# 機水電工程施工實務介紹

吳國楨 電機技師

# 三、機水電缺失介紹

圖122工程會扣點編號5070602

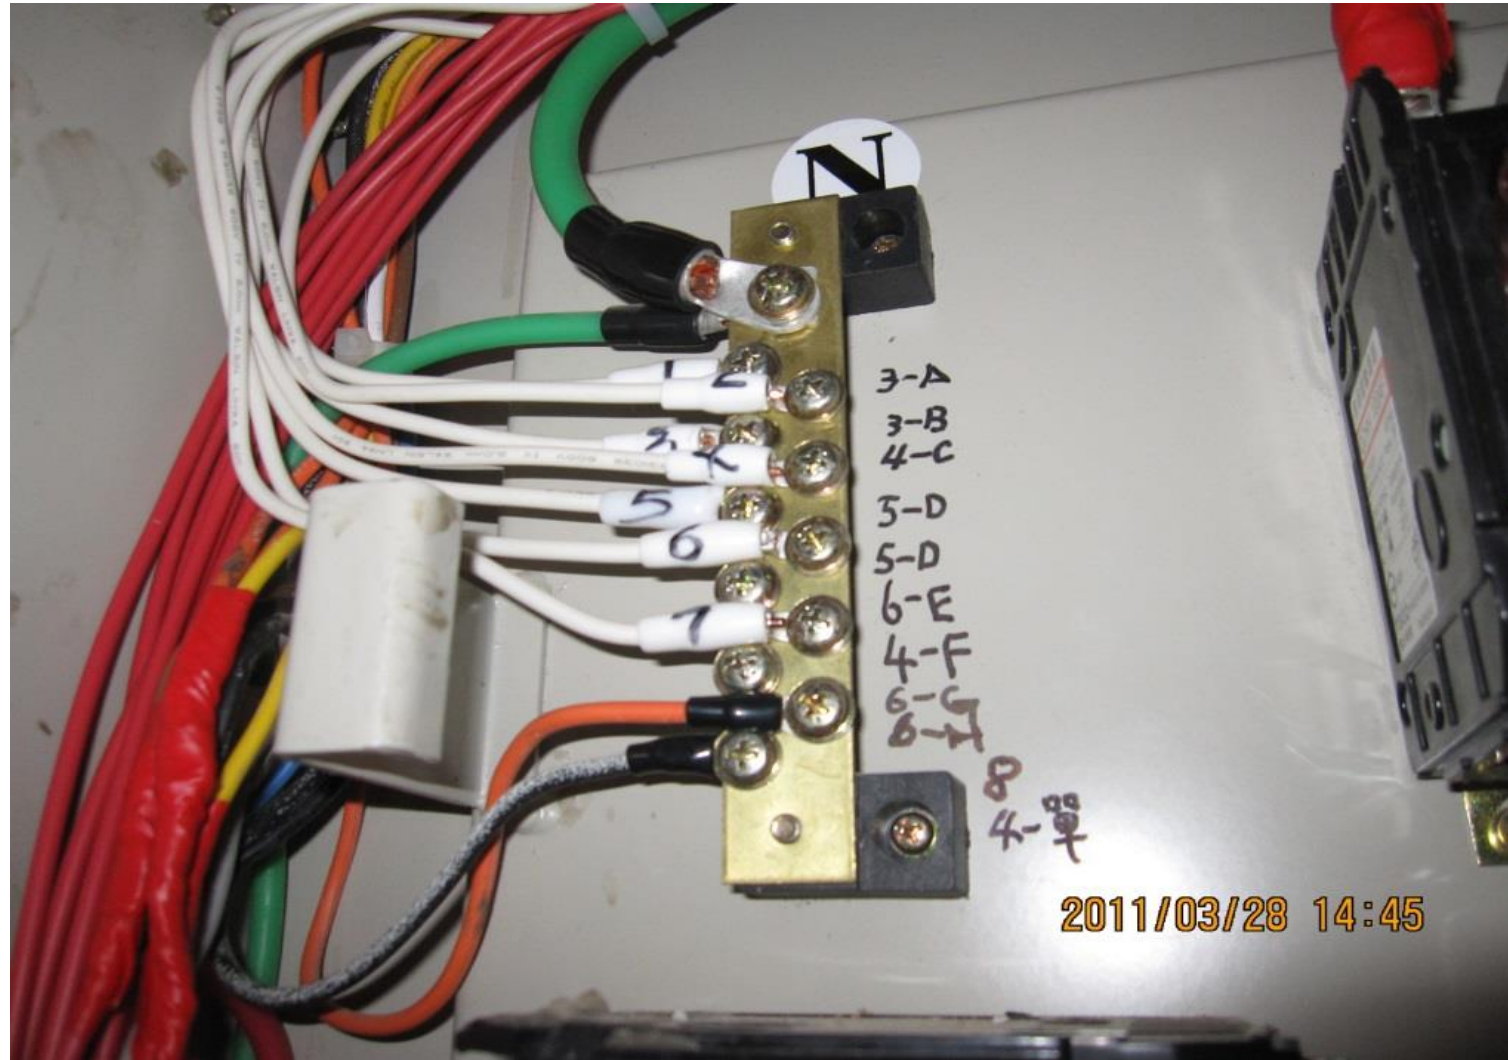
說明：導線顏色標示不符規定，銅排厚度太薄，影响連接牢固性

圖123工程會扣點編號5070603

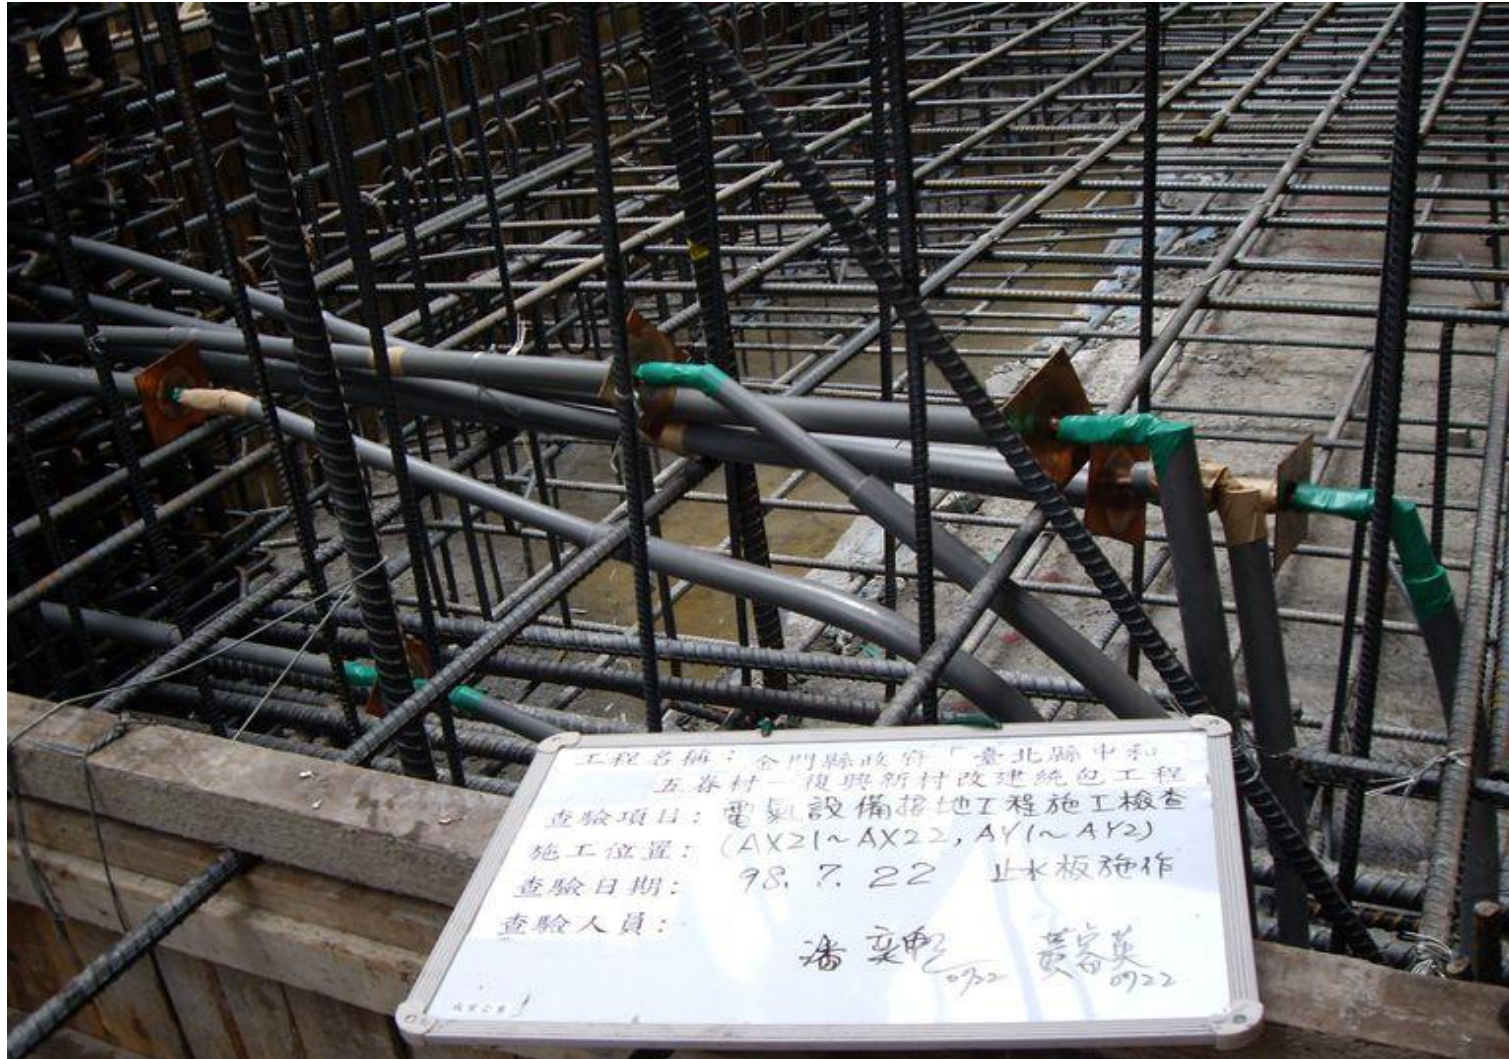
說明：施作止水環而未絕緣處理，造成C、P、E極彼此之間距不足，影響量測正確性。
